## RETRAIT DE PERMIS DE CONSTRUIRE DELIVRE PAR LE MAIRE AU NOM DE LA COMMUNE

2024URBA149

DESCRIPTION DE LA DEMANDE D'AUTORISATION		Référence dossier :
Déposée le 09/02/2024	Pièces complémentaires le 07/05/2024	N° PC 34337 24V0004
<p style="text-align: center;">Par SCI EUROPE BATI SIRET 38503375800025 Représentant Monsieur AGUIAR José</p> <p style="text-align: center;">Demeurant à 301 avenue François Mitterand 34750 VILLENEUVE-LES-MAGUELONE</p> <p style="text-align: center;">Pour Résidence de 52 logements en R+1 + attique (R+2 partielle) et 1 niveau de parking semi-enterré. Le terrain est issu d'une division et la demande vaut ainsi déclaration préalable (parcelle AL12 de 4125 m2 en 2 parcelles AL 593 (assiette permis) et AL 594</p> <p style="text-align: center;">Sur un terrain sis 12 rue des Ibis 34750 VILLENEUVE-LES-MAGUELONE</p> <p style="text-align: center;">Parcelle(s) AL0012</p>

PJ : Plan du réseau public de distribution d'électricité indiquant les travaux d'extension nécessaires

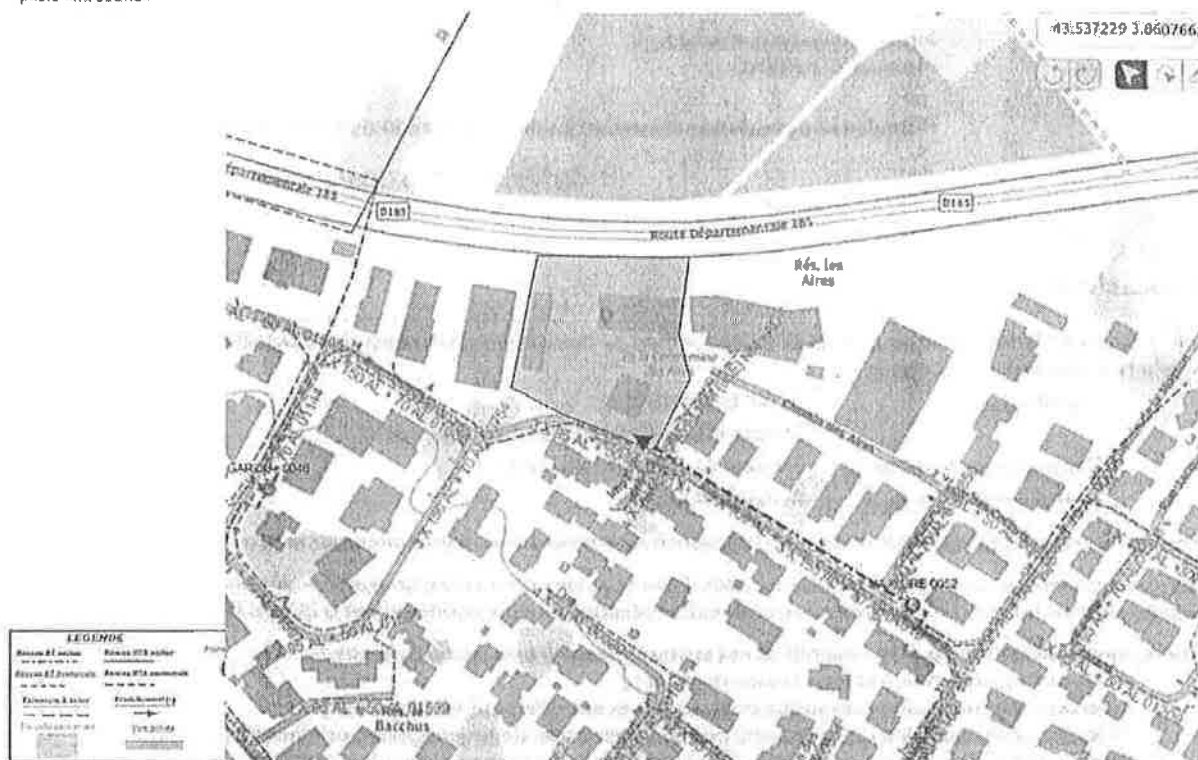
L'avis d'Enedis concernant le PC03433724V0004 pour la puissance de 248kVA est raccordable avec la création d'un départ BT sur le domaine public à partir du poste «MAJEURE»
